沈阳市建设工程(市政) 规划许可变更批前公示板

华为技术有限公司的华为辽宁区域总部综合管网规划许可变更批前公示

变更前总图

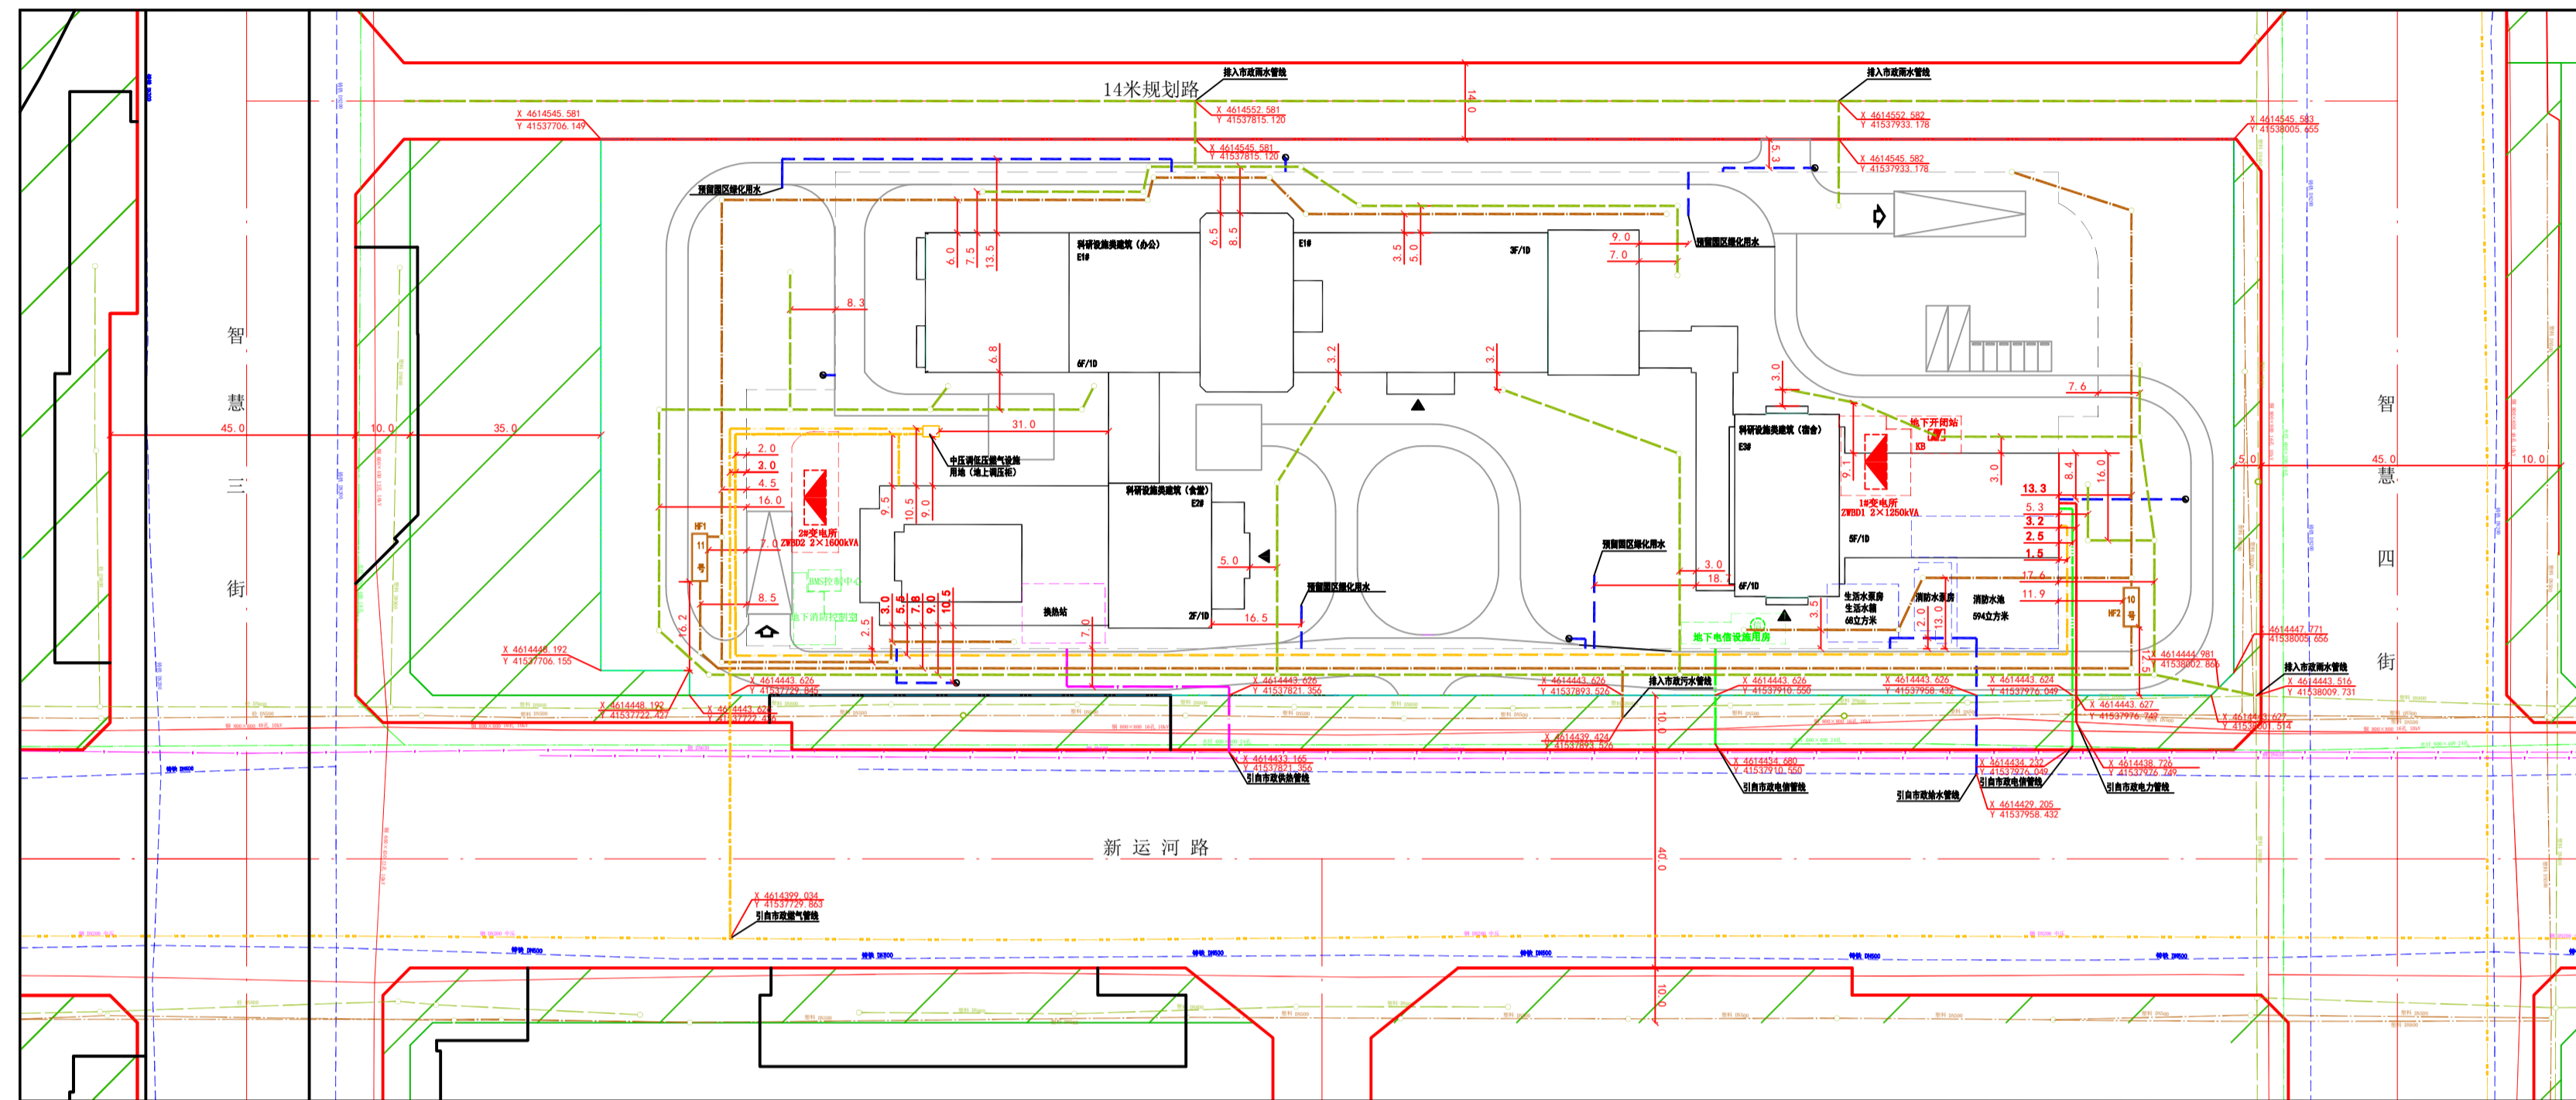
专业	市政管线接驳点	变更内容
给水工程	规划区给水引自新运河路现状给水管线。	给水管接入管线上，变更调整，向西移动77米。
排水工程	规划区污水排入新运河路现状污水管线。 规划区雨水排入新运河路现状雨水管线和北侧14米规划路规划雨水管线。	排水管线线位局部调整。
电力工程	规划区10kV线路引自智慧四街现状10kV电力排管。一路电源由现状66kV于山变电所于全线供给，二路电源由现状66kV桃仙变电所桃山乙线供给。	原方案电力引自新运河路，变更调整，电力引自智慧四街，增加环网开闭站，电力管线线位局部调整。
电信工程	规划区电信引自新运河路现状电信管线。	增加电信管线。
供热工程	规划区供热引自新运河路现状供热管线。	无
燃气工程	规划区燃气引自新运河路现状燃气管线。	原方案调压设施位于E2#楼北侧，变更调整，在园区西南角规划中压调压燃气设施用地（地上调压柜），占地面积为3m×2m。燃气市政接入位置调整。
